高浜発電所原子炉施設保安規定変更認可申請書の補正について

高浜発電所原子炉施設保安規定変更認可申請書の補正内容

別添 高浜発電所原子炉施設保安規定変更前後比較表

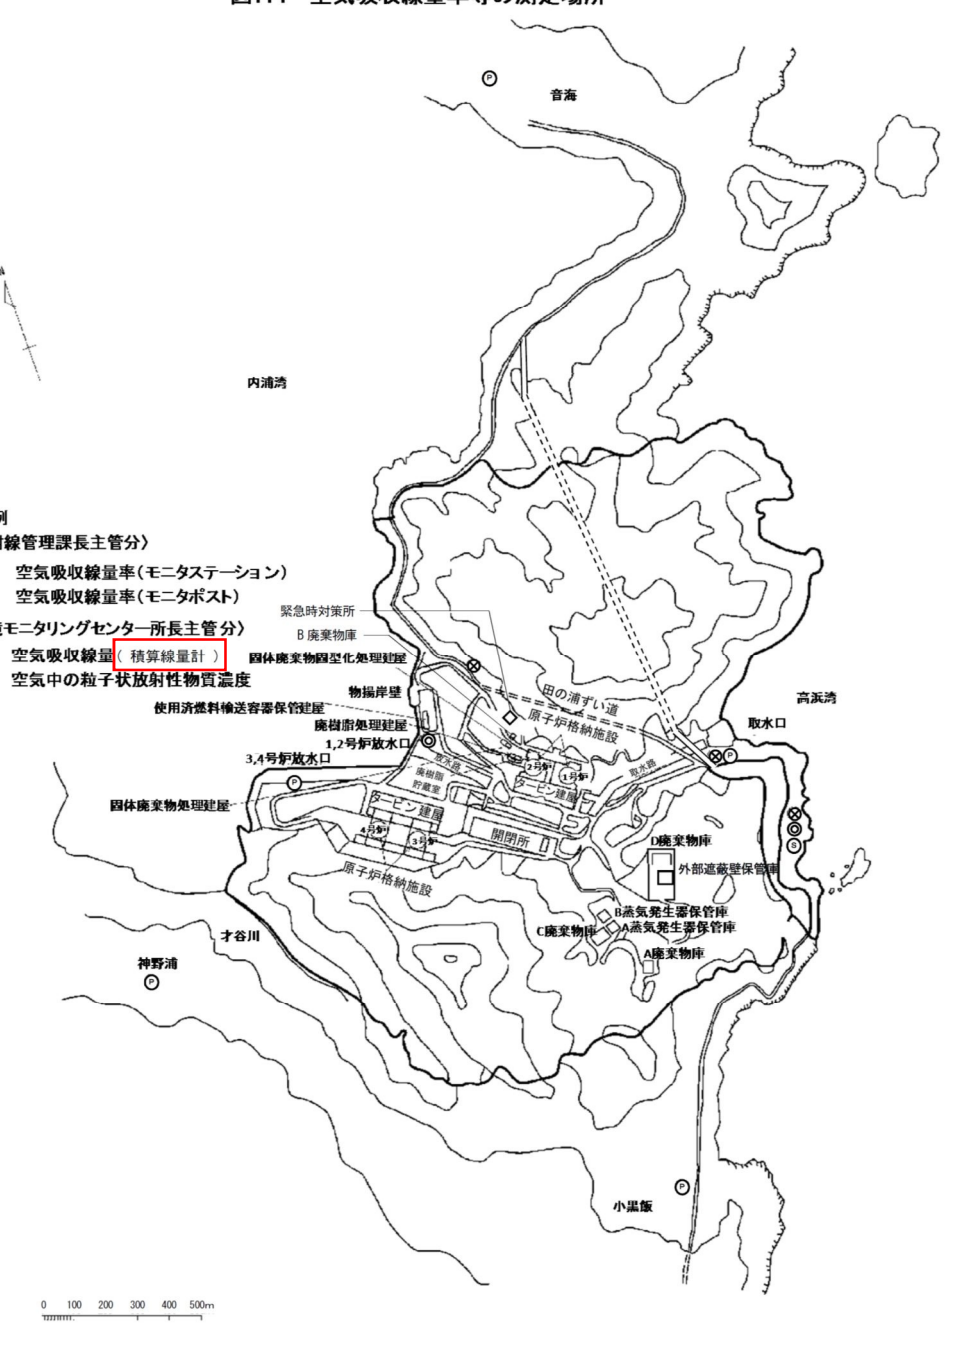
変更前	変更後	理由
<p>（外部放射線に係る線量当量率等の測定）</p> <p>第114条 放射線管理課長は、管理区域内、周辺監視区域境界付近（測定場所は図114に定める。）において、表114-1および表114-3（第106条第1項（2）の区域内に設定した汚染のおそれのない管理区域内に限る）に定める外部放射線に係る線量当量率等の項目について、同表に定める頻度で測定する。ただし、人の立ち入れない措置を講じた管理区域については、この限りでない。</p> <p>（中略）</p> <p style="text-align: center;">図114 空気吸収線量率等の測定場所</p>  <p>凡例          〈放射線管理課長主管分〉          ⑤ 空気吸収線量率(モニタステーション)          ⑥ 空気吸収線量率(モニタポスト)          〈環境モニタリングセンター所長主管分〉          ⑦ 空気吸収線量(モニタポイント)          ⑧ 空気中の粒子状放射性物質濃度</p>	<p>（外部放射線に係る線量当量率等の測定）</p> <p>第114条 放射線管理課長は、管理区域内、周辺監視区域境界付近（測定場所は図114に定める。）において、表114-1および表114-3（第106条第1項（2）の区域内に設定した汚染のおそれのない管理区域内に限る）に定める外部放射線に係る線量当量率等の項目について、同表に定める頻度で測定する。ただし、人の立ち入れない措置を講じた管理区域については、この限りでない。</p> <p>（中略）</p> <p style="text-align: center;">図114 空気吸収線量率等の測定場所</p>  <p>凡例          〈放射線管理課長主管分〉          ⑤ 空気吸収線量率(モニタステーション)          ⑥ 空気吸収線量率(モニタポスト)          〈環境モニタリングセンター所長主管分〉          ⑦ 空気吸収線量(積算線量計)          ⑧ 空気中の粒子状放射性物質濃度</p>	<p>環境放射能用計測器(積算線量計測定装置)の設備更新に伴う変更</p>
